荆东安置房及周边附属配套工程（安置房）建筑方案设计 方案变更

建设单位：三明市三元区城市建设投资有限责任公司
设计单位：福建一建集团有限公司

2#楼一层平面图

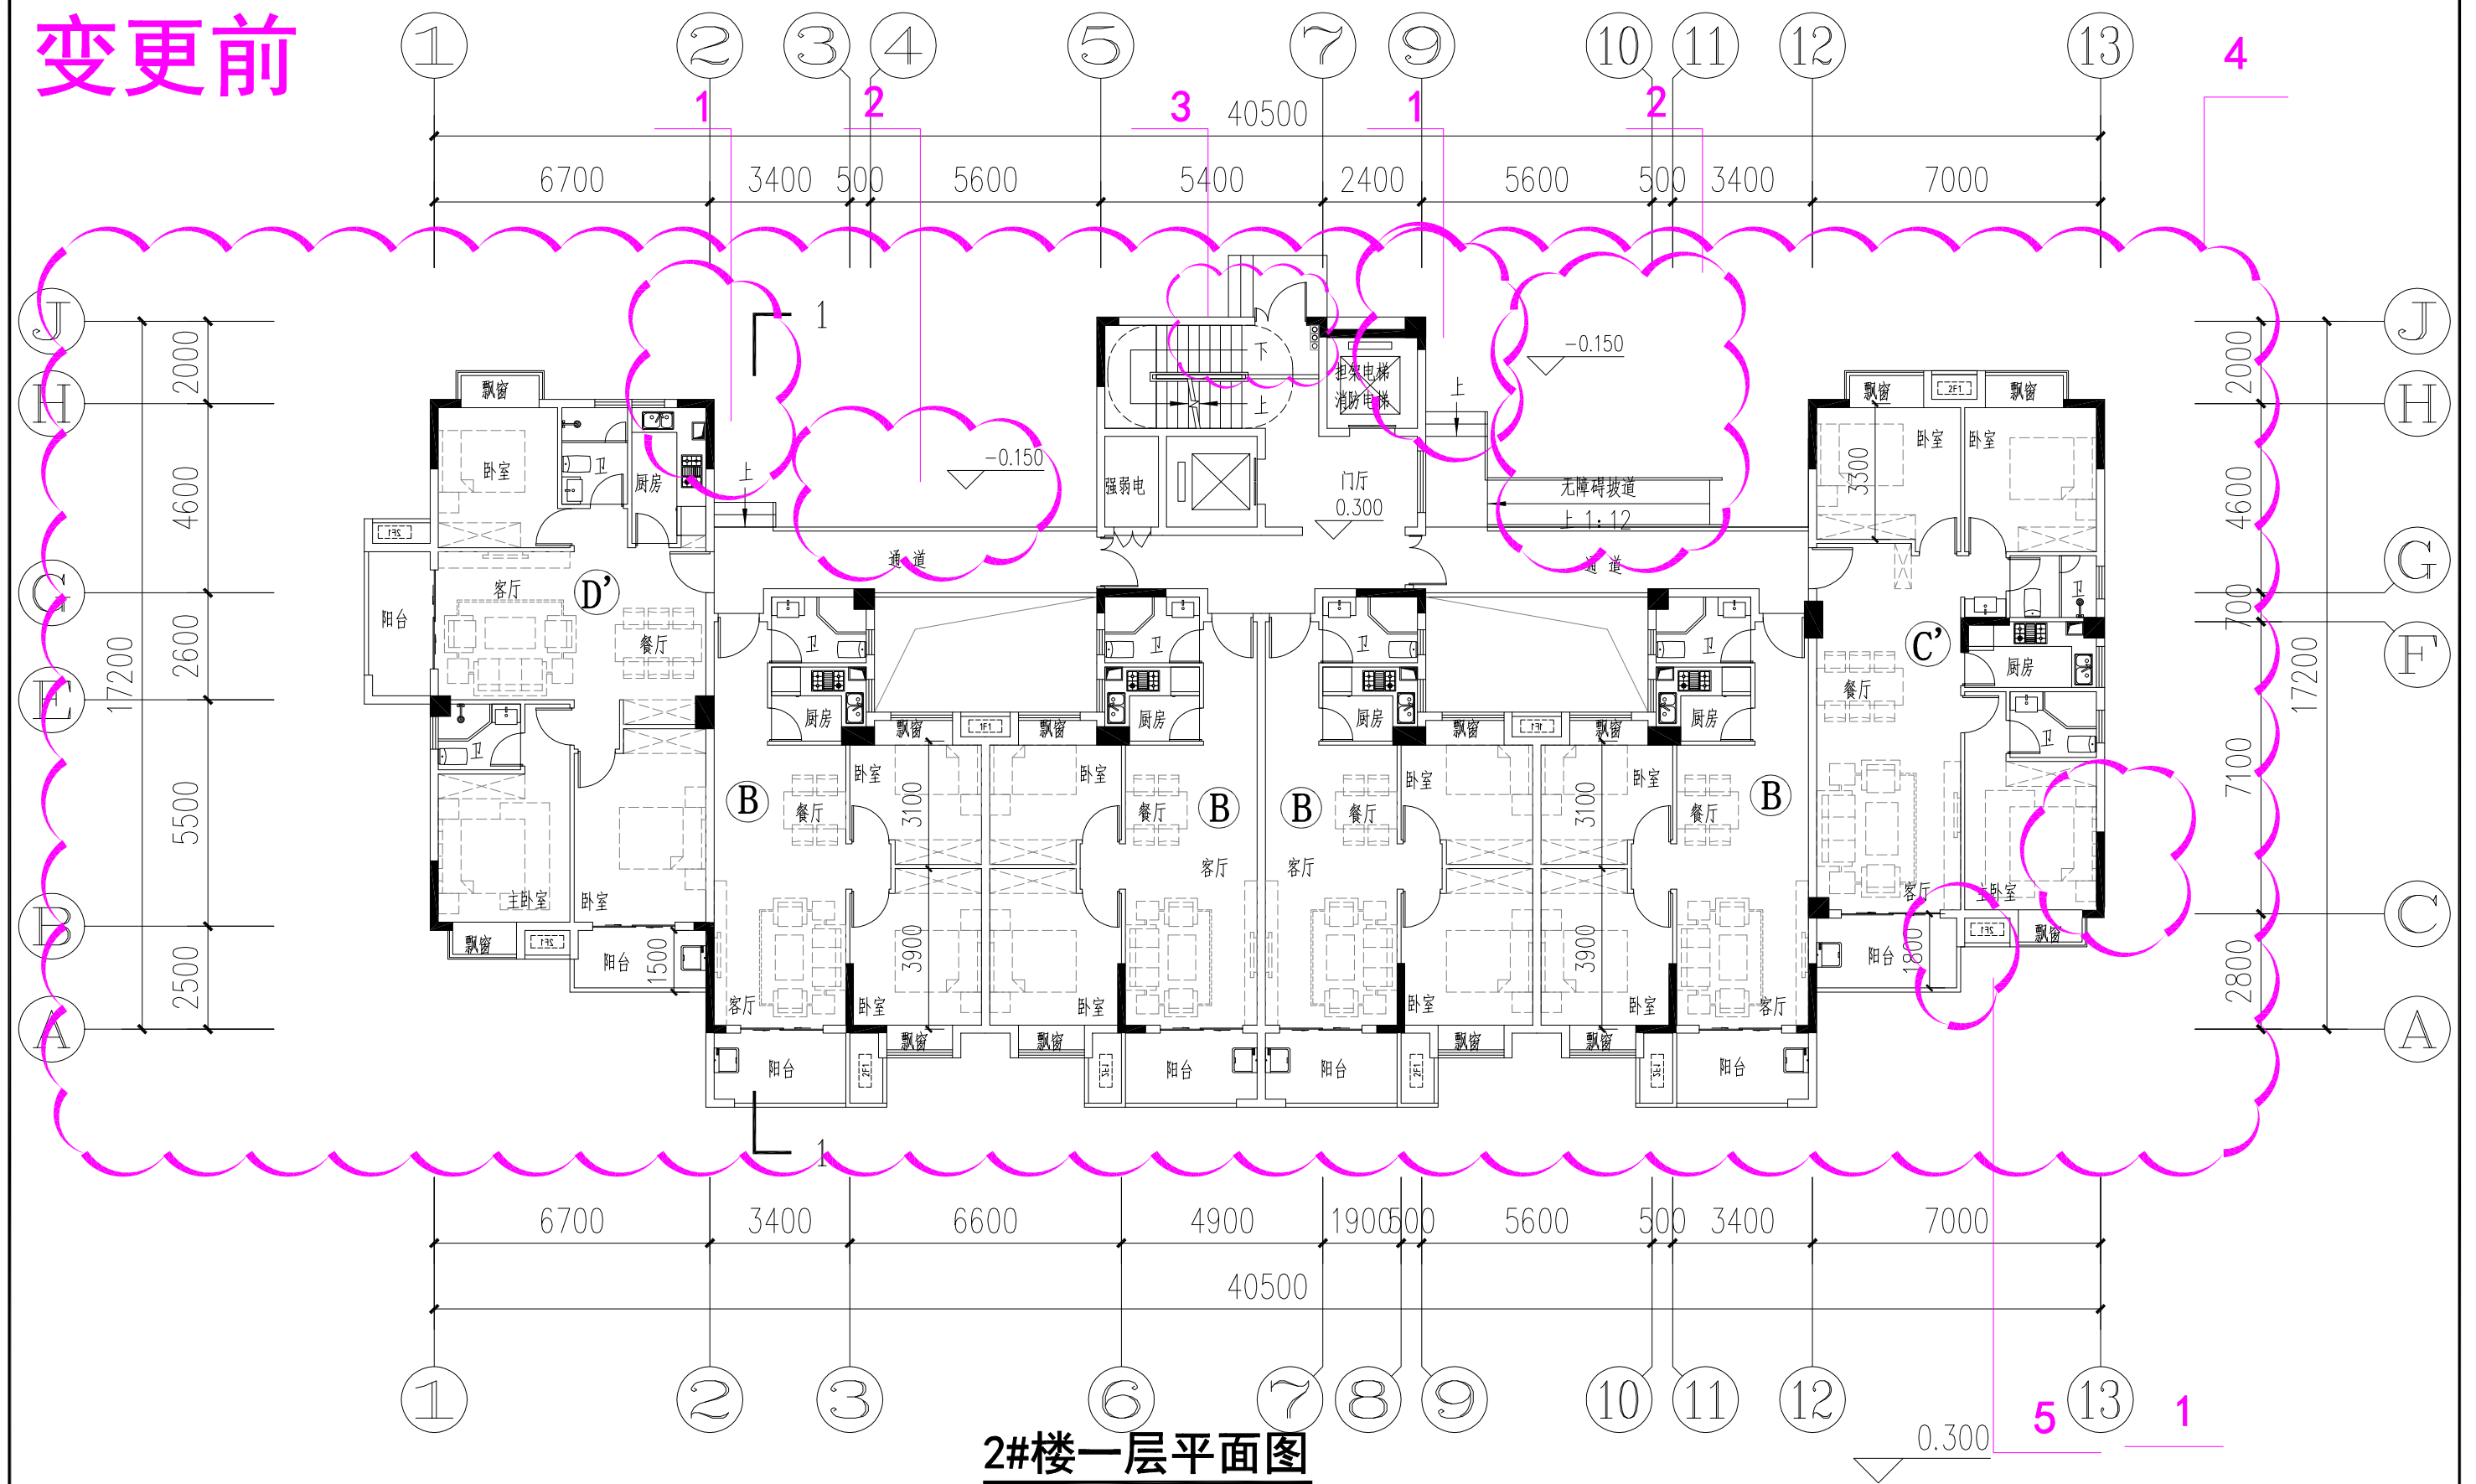
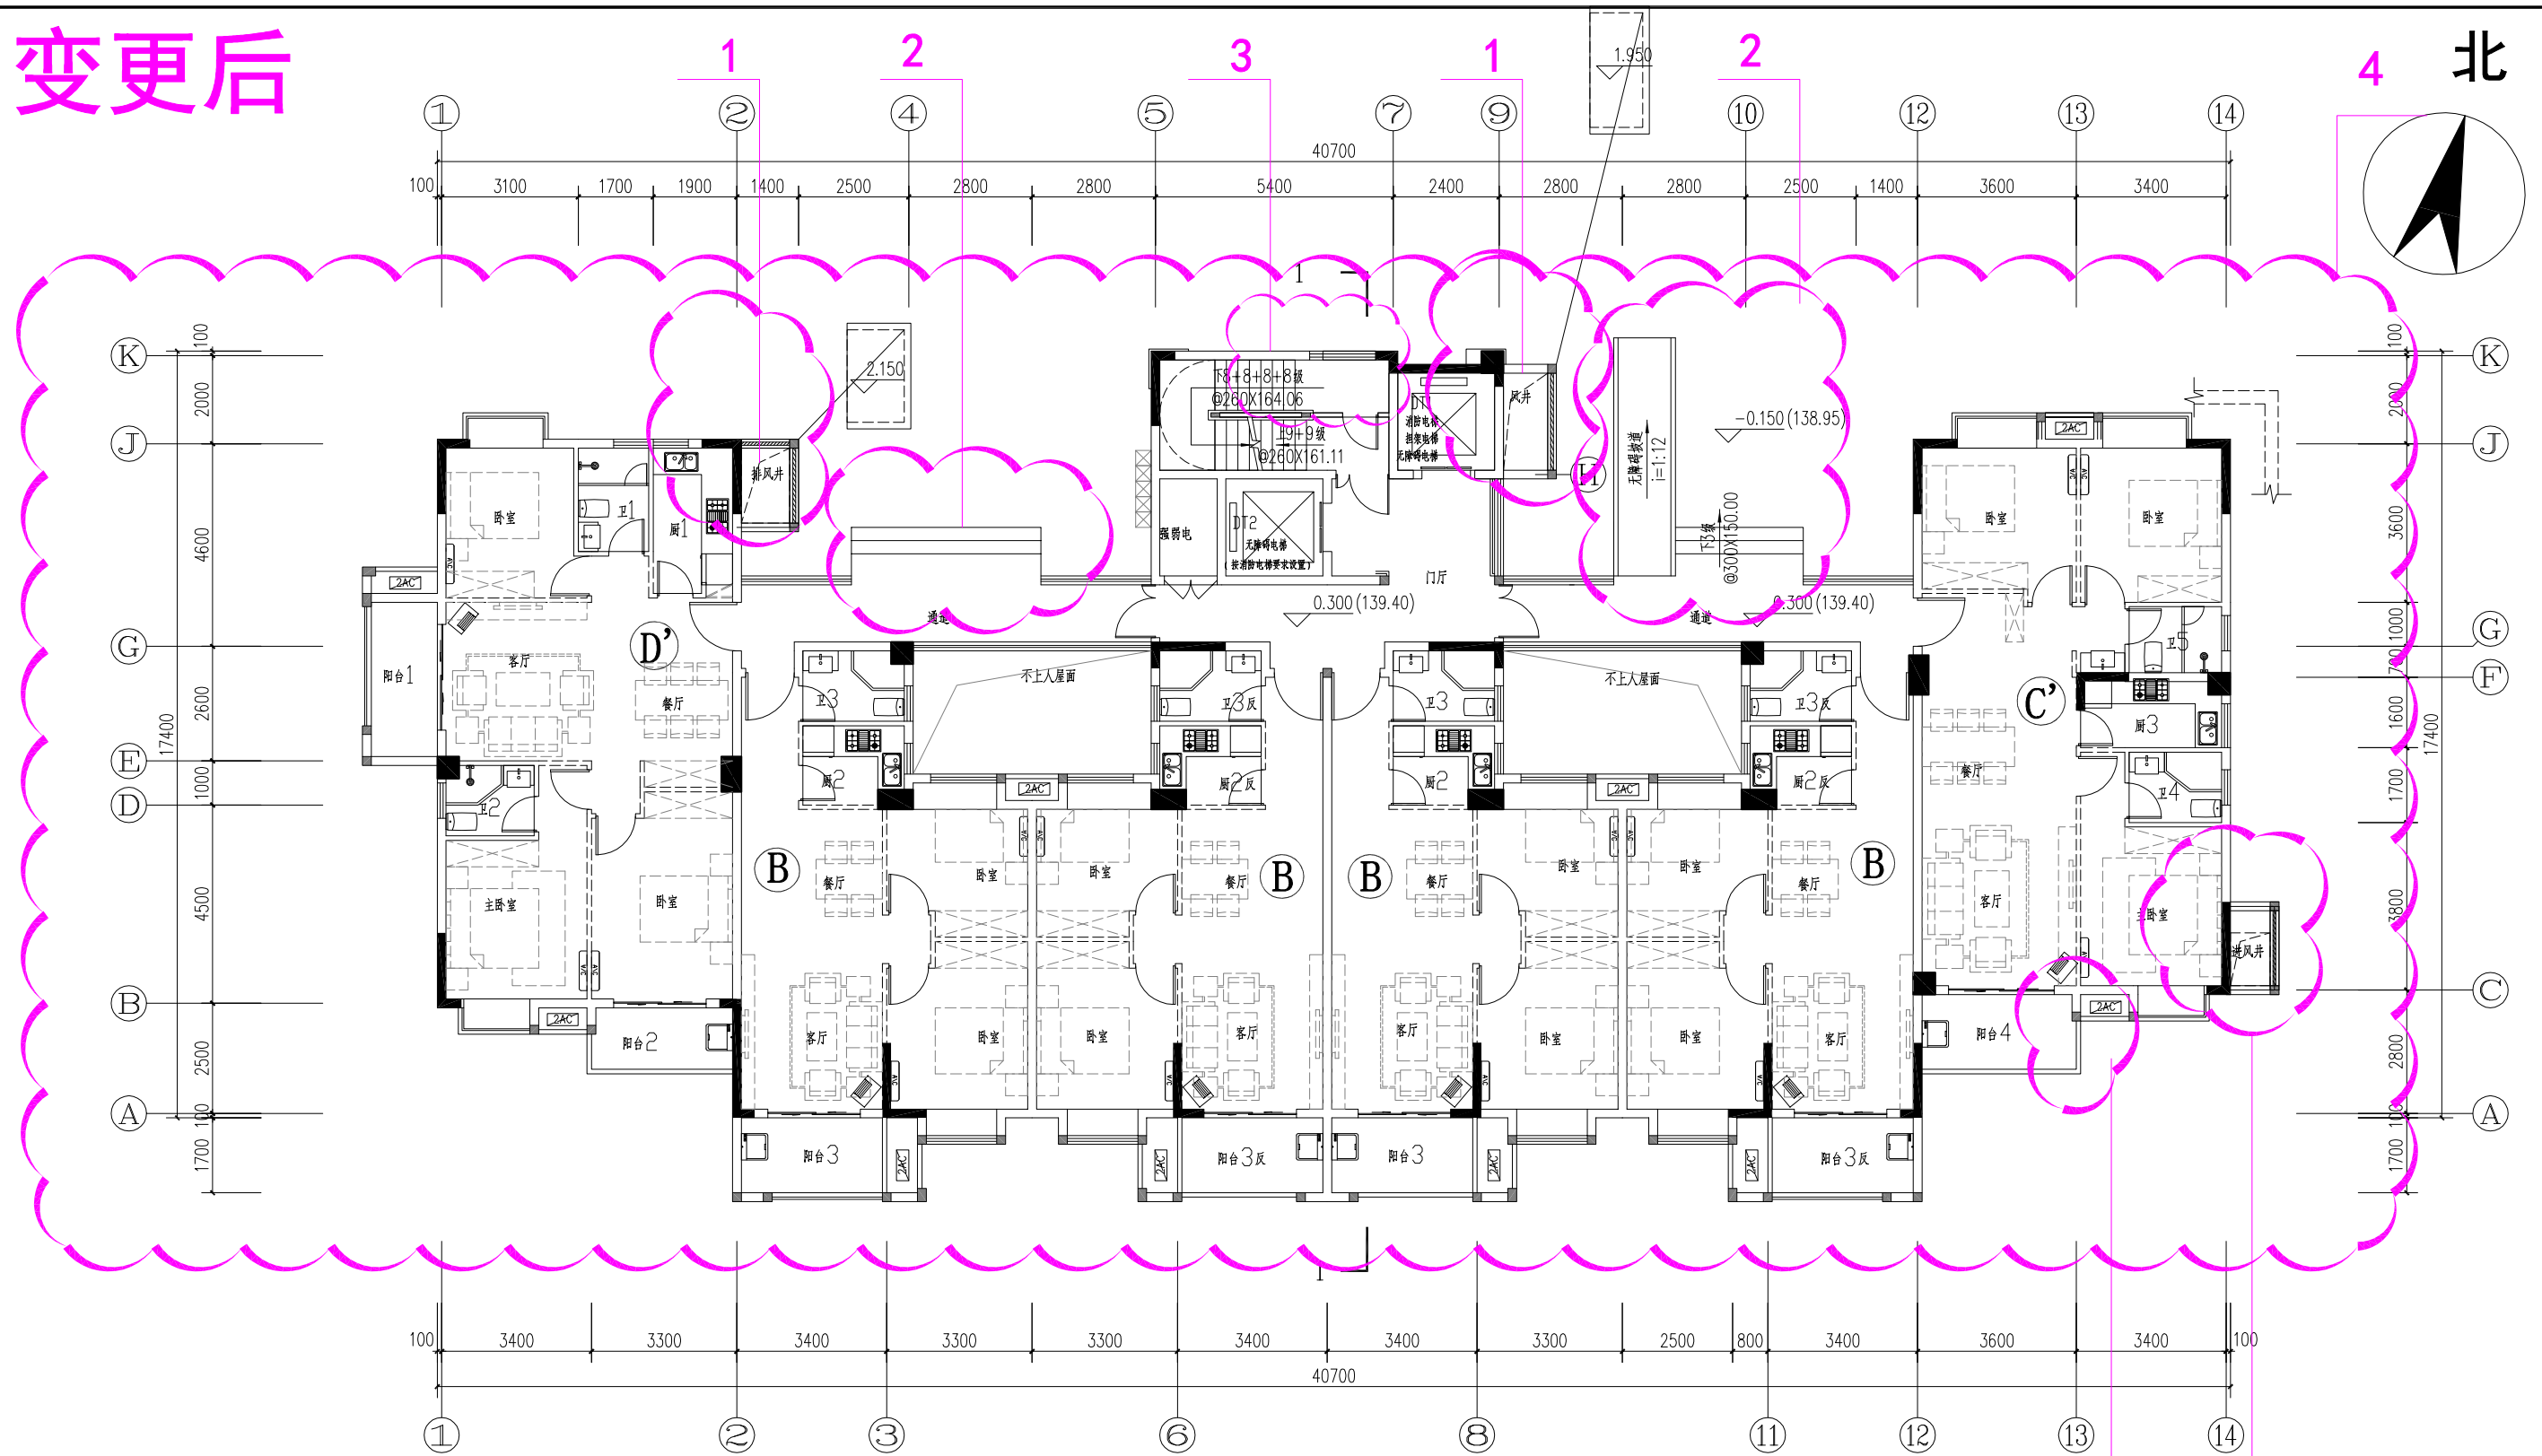
1. 增设排风井、风井、进风井
2. 无障碍坡道及室外台阶位置调整
3. 取消对外开门
4. 一至屋顶层柱网整体调整
5. 13轴交A~C轴阳台长度3.5米调整为3.6米
